ΘΕΜΑ: «Διαβίβαση απόφασης της Ειδικής Επιτροπής Επικινδύνως Ετοιμόρροπων (Ε.ΕΠ.ΕΤ), που αφορά την υπόθεση κτισμάτων επί της οδού Μενεδήμου 17-19 στη Χαλκίδα αγνώστου ιδιοκτήτη»

ΑΠΟΣΠΑΣΜΑ 1^ο ΠΡΑΚΤΙΚΟΥ /2025
ΕΙΔΙΚΗ ΕΠΙΤΡΟΠΗ ΕΠΙΚΙΝΔΥΝΩΣ ΕΤΟΙΜΟΡΡΟΠΩΝ (‘Ε.ΕΠ.ΕΤ’)

«Κτίσματα επί της οδού Μενεδήμου 17-19 στη Χαλκίδα αγνώστου ιδιοκτήτη»

Κτήριο οδού Μενεδήμου 17 (μπλέ περίγραμμα)

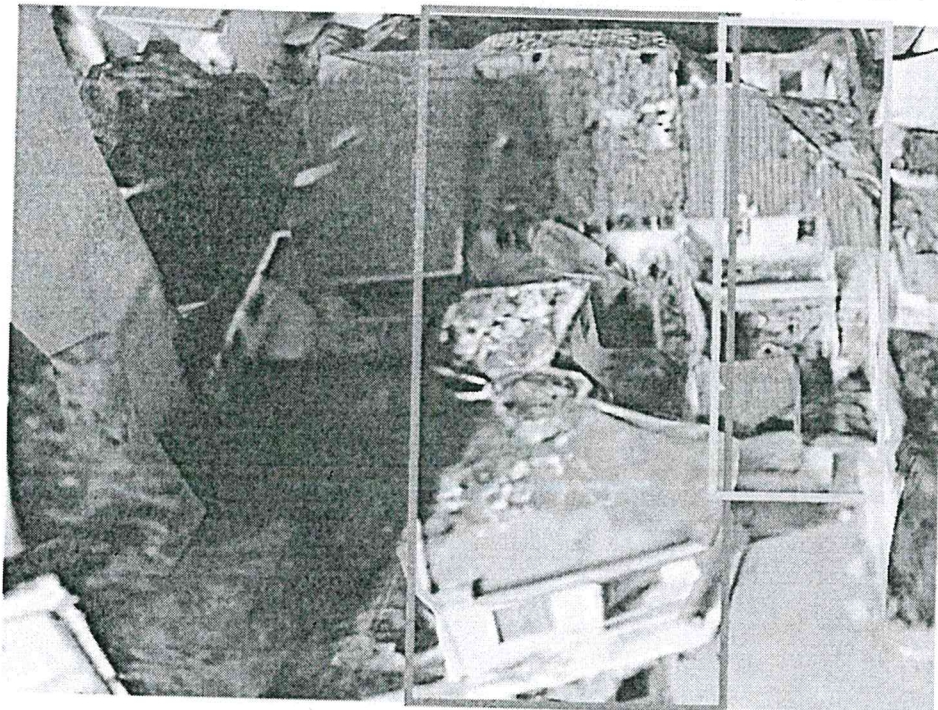
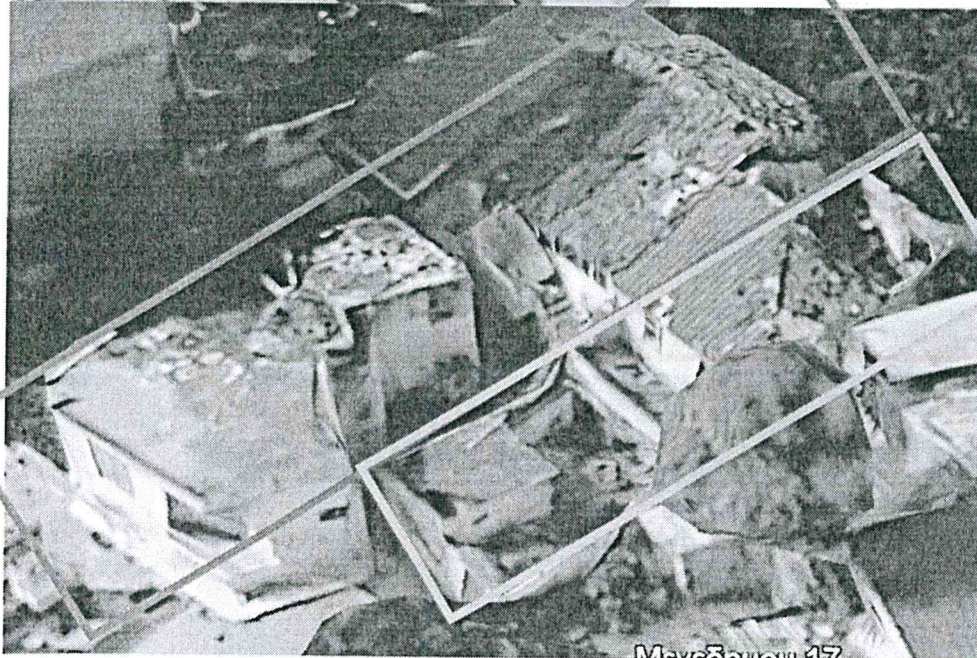
Όσον αφορά την υφιστάμενη κατάσταση διατήρησής τους, διαπιστώθηκαν μακροσκοπικά τα εξής:

Το νεωτερικό κτήριο εμφανίζει τυπική οικοδομική παθολογία (στο δώμα και σημειακά αποπτώσεις επιχρισμάτων), απουσία επικινδυνότητας και κρίσιμων θέσεων ετοιμορροπίας.

Το παλαιό κτήριο εμφανίζει οικοδομική και δομητική παθολογία λόγω τμηματικής καταστροφής του κατασκευαστικού φορέα στέγασης και του διαφράγματος της κύριας όψης (υαλοστάσιο χαγιατιού) και ως εκ τούτου παραμένει πλήρως εκτεθειμένο το εσωτερικό του στις καιρικές συνθήκες.

Δεν εμφανίζονται σε κανένα από τα δυο κτήρια αποκλίσεις από την κατακόρυφο.

Χαρακτηρίζει ως κοινώς επικίνδυνα τα επιμέρους κτήρια του ακινήτου της οδού Μενεδήμου 17 και προτείνει τη λήψη των παρακάτω άμεσων μέτρων προστασίας:

Στο νεωτερικό κτήριο:

- Έλεγχος και απομάκρυνση των σαθρών επιχρισμάτων από τις όψεις.
- Σφράγιση των ανοιγμάτων με κόντρα πλακέ θαλάσσης για την αποτροπή εισόδου αγνώστων.

Οι φερόμενοι ιδιοκτήτες να μεριμνήσουν για την επισκευή και μόνωση πλάκας δώματος για την οριστική άρση της επικινδυνότητας.

Στο παλαιό, κεραμοσκεπές κτήριο:

- Καθαρισμό του κτηρίου εσωτερικά από σκουπίδια και προϊόντα τοπικής κατάρρευσης (πχ υλικά από οροφή - στέγη).

- Απομάκρυνση κεραμιδιών και τμήματος των ζευκτών που έχουν καταρρεύσει και εφαρμογή θυσιαζόμενου κονιάματος στη στέψη των τοιχοποιιών. Κατόπιν, επικάλυψη του ασκεπούς τμήματος με ανθεκτικό υλικό όπως κόντρα πλακέ και ασφαλτόπανο ή λαμαρίνα επί σωληνωτών στοιχείων και μεταλλικών πύργων που θα τοποθετηθούν στο εσωτερικό του ασκεπούς χώρου προκειμένου να εμποδιστεί η περαιτέρω φθορά της υποδομής της από την εισροή υδάτων.
- Σφράγιση της εισόδου και όλων των ανοιγμάτων με κόντρα πλακέ θαλάσσης, για αποτροπή εισόδου στο ακίνητο.
- Την εφαρμογή των παραπάνω εργασιών εντός αποκλειστικής προθεσμίας είκοσι (20) ημερών.
- Έως την εκτέλεση των εργασιών να τοποθετηθεί σχετική προειδοποιητική σήμανση στην όψη επί της οδού Μενεδήμου για την προφύλαξη ανθρώπων και πραγμάτων από πιθανή πτώση υλικών.

Κτήριο οδού Μενεδήμου 19

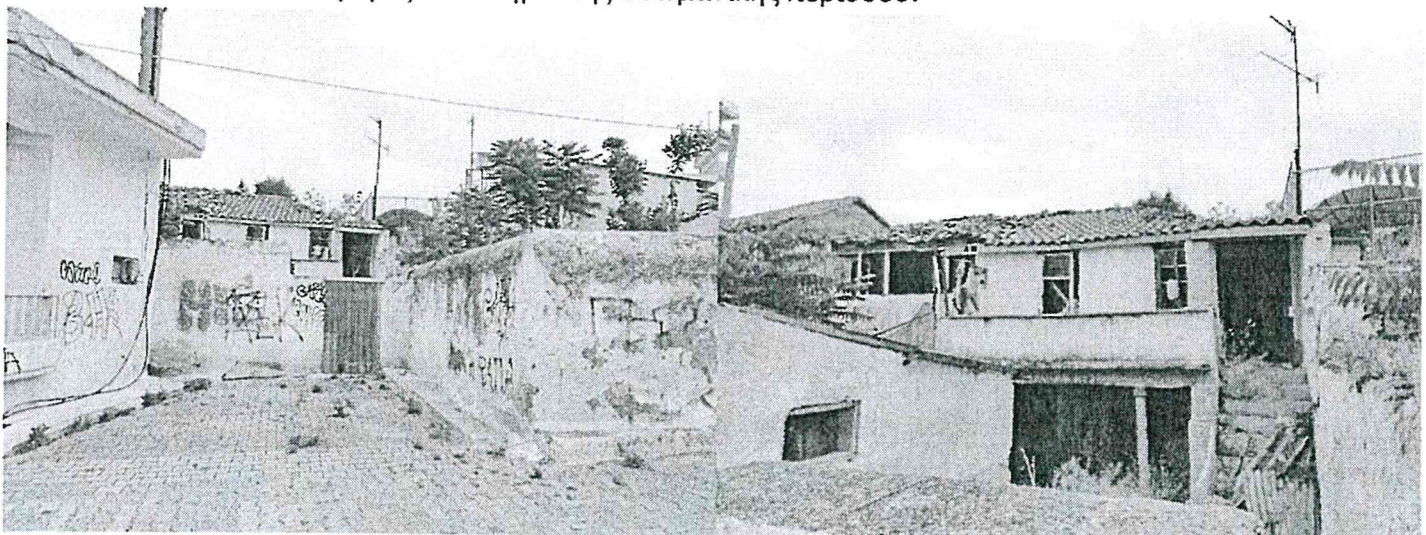
Όσον αφορά την υφιστάμενη κατάσταση διατήρησής τους, διαπιστώθηκαν μακροσκοπικά τα εξής:

Το παλιό κτήριο εμφανίζει οικοδομική και δομητική παθολογία λόγω εκτεταμένης καταστροφής του κατασκευαστικού φορέα και ως εκ τούτου παραμένει πλήρως εκτεθειμένο το εσωτερικό του στις καιρικές συνθήκες.

Το βοηθητικό κτήριο της αυλής βρίσκεται σε σχετικά καλή κατάσταση, με φθορές που οφείλονται σε φυσική γήρανση των υλικών δομής του. Στην δεξιά άνω γωνία παρουσιάζει τοπικά ρηγμάτωση.

Δεν εμφανίζονται σε κανένα από τα δυο κτήρια αποκλίσεις από την κατακόρυφο.

Χαρακτηρίζει ως κοινώς επικίνδυνα τα επιμέρους κτήρια του ακινήτου της οδού Μενεδήμου 19 και προτείνει τη λήψη των παρακάτω άμεσων μέτρων προστασίας:

Στο νεωτερικό κτήριο:

- Έλεγχος και απομάκρυνση των σαθρών επιχρισμάτων από τις όψεις.
- Σφράγιση των ανοιγμάτων με κόντρα πλακέ θαλάσσης για την αποτροπή εισόδου αγνώστων.

Οι φερόμενοι ιδιοκτήτες να μεριμνήσουν για την επισκευή και μόνωση πλάκας δώματος για την οριστική άρση της επικινδυνότητας.

Στο παλαιό, κεραμοσκεπές κτήριο:

- Καθαρισμό του κτηρίου εσωτερικά από σκουπίδια και προϊόντα τοπικής κατάρρευσης (πχ υλικά από στέγη, κ.λπ.).
- Απομάκρυνση κεραμιδιών και τμήματος των ζευκτών που έχουν καταρρεύσει και εφαρμογή θυσιαζόμενου κονιάματος στη στέψη των τοιχοποιιών. Κατόπιν, επικάλυψη του ασκεπούς τμήματος με ανθεκτικό υλικό όπως κόντρα πλακέ και ασφαλτόπανο ή λαμαρίνα επί σωληνωτών στοιχείων και μεταλλικών πύργων που θα τοποθετηθούν στο εσωτερικό του ασκεπούς χώρου προκειμένου να εμποδιστεί η περαιτέρω φθορά της υποδομής της από την εισροή υδάτων.
- Σφράγιση της εισόδου και όλων των ανοιγμάτων με κόντρα πλακέ θαλάσσης, για αποτροπή εισόδου στο ακίνητο.

Στο βοηθητικό κτίσμα της αυλής:

- Την τοπική επισκευή της άνω δεξιάς γωνίας προς τον δρόμο, που λόγω πολύ περιορισμένης έκτασης είναι εύκολη η άρση επικινδυνότητας.
- Την εφαρμογή θυσιαζόμενου κονιάματος και την κάλυψη της στέγης με νάυλον ή λαμαρίνα για αποτροπή εισροής υδάτων.
- Την εφαρμογή των παραπάνω εργασιών εντός αποκλειστικής προθεσμίας είκοσι (20) ημερών .
- Έως την εκτέλεση των εργασιών να τοποθετηθεί σχετική προειδοποιητική σήμανση στην όψη επί της οδού Μενεδήμου για την προφύλαξη ανθρώπων και πραγμάτων από πιθανή πτώση υλικών.
